Observation 228 du 08/03/2023

À l'intention de Madame Danielle DENIZET, commissaire enquêteur de l'enquête publique sur le projet éolien de Brion-Saint-Secondin portée par la société ABO Wind.

Espace de respiration pour la migration entre les parcs éoliens à l'ouest de la vallée de La Clouère et du Drillon

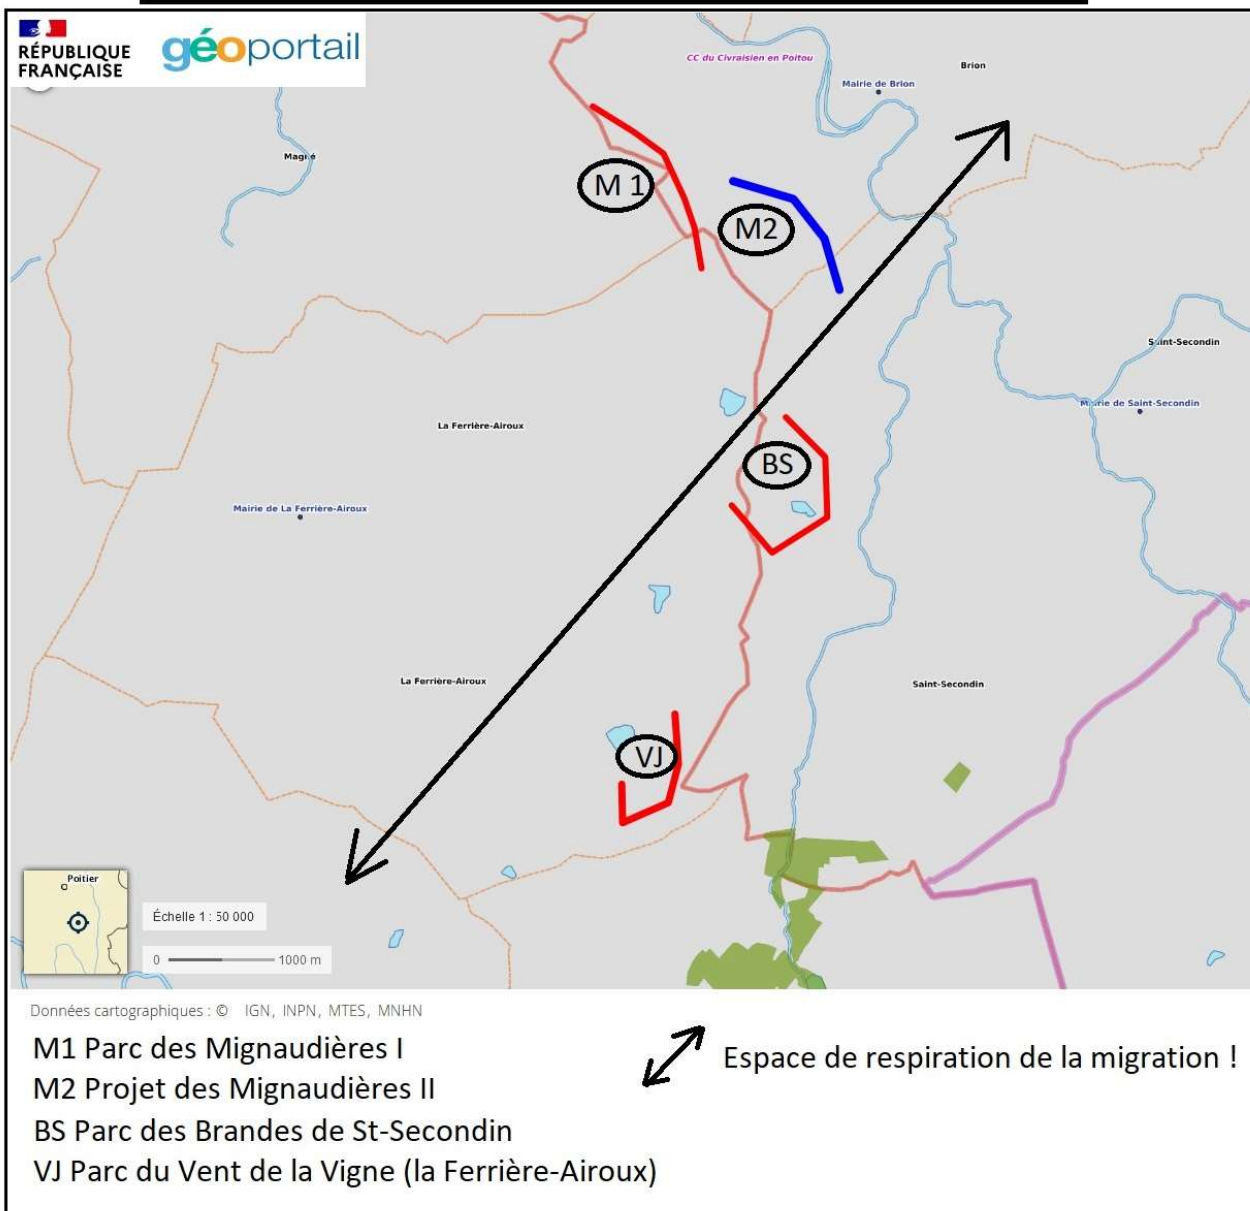
Au bas de la page 231, il est écrit que le projet ménage des espaces de respiration suffisamment importants pour laisser passer les oiseaux migrants. J'ai réalisé une carte à ce sujet que je livre à votre jugement.
